Multiconsult Norge A/S
v/Sonja Dragosavljevic

Oslo 27.02.2024

MERKNADER TIL NABOVARSEL – NYE RIKSHOSPITALET – RAMMETILLATELSE FOR ANLEGGSGVEI 2 VEST/SLEMDALSVEIEN

Figur 1 Figuren viser kartutsnitt som viser plassering av anleggsveien som også skal fungere som vanlig kjørevei og turvei. Til høyre og venstre bilder av tilfeldige og representative myke trafikanter en tilfeldig dag i februar.

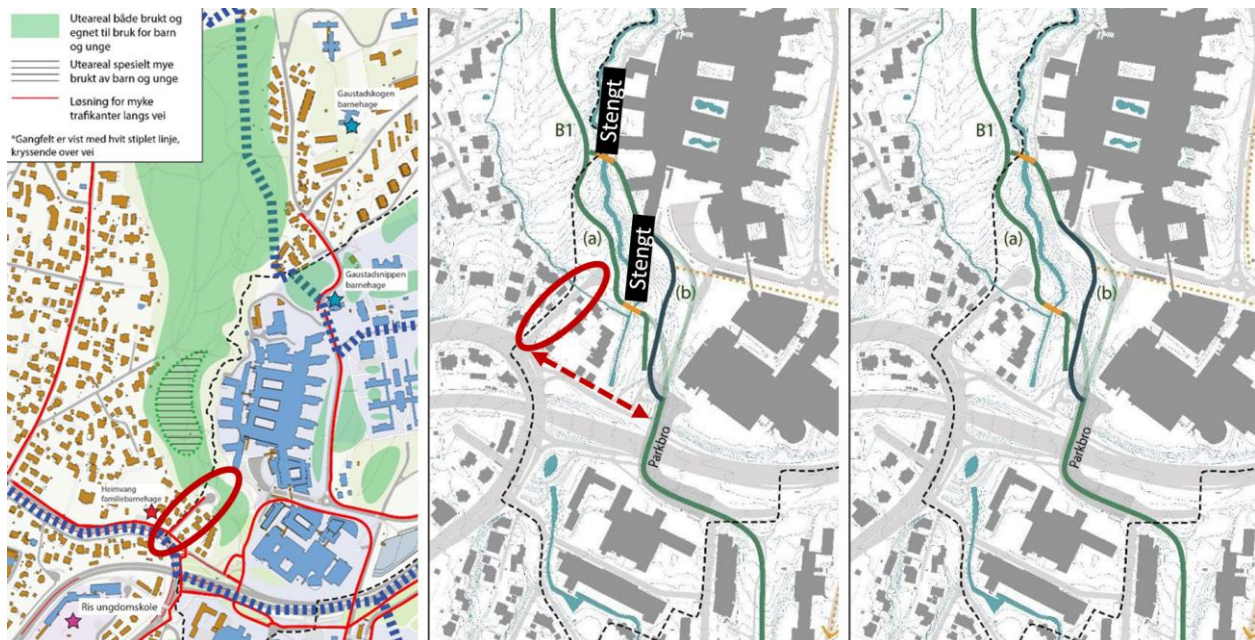
Selv med et utvidet fortau vil tiltaket være klart uheldig og trafikkfarlig for de mange myke trafikantene som bruker veien som atkomst til marka. Tre meter fortau, uten skille mellom fotgjengere og syklister, er ikke mye i noe tilfelle. Her er det særlig uheldig, da en stor andel av de som ferdes på fortauet er barn og unge som ikke kan forventes å oppføre seg logisk i trafikken. De kan komme uforvarende ut i veibanen, og i veien for syklister. Når de går i gruppe, blir det vanskeligere for syklister å kjøre forbi som også gjør at barna eller syklistene lettere kommer ut i trafikken. En del av syklistene kommer i stor fart på terrengsykler med ballongdekk.

Det planlagte fortauet ved siden av anleggsveien i Slemdalsveien 87-91 er ikke en tilfredsstillende løsning. Halvparten av anleggstrafikken er knyttet til byggegropa for J-byggene, som anleggsveien Slemdalsveien 87-91 skal betjene. Fortauet ivaretar ikke retningslinjene som er gitt i den statlige reguleringsplanen for hvordan en skal tilrettelegge forholdet mellom myke trafikanter og anleggstrafikk. Det vises til:

Planbeskrivelsen slår fast at det er nødvendig med fysisk skille mellom myke trafikanter og anleggstrafikk for å unngå ulykker, og at traséer for myke trafikanter i størst mulig grad skal unngå å krysse anleggsvei. Dette er det motsatte av det som planlegges i anleggsveien Slemdalsveien 87-91. Her legges gang- og sykkelveien uten skjerming mot anleggsvei, og slik at gående og syklende østfra må krysse utkjørselen fra anleggsveien for å komme inn på fortauet. For oss er dette uforståelig, når det settes opp gjerder med hengelås rundt hele resten av anleggsområdet for å holde allmenheten unna.
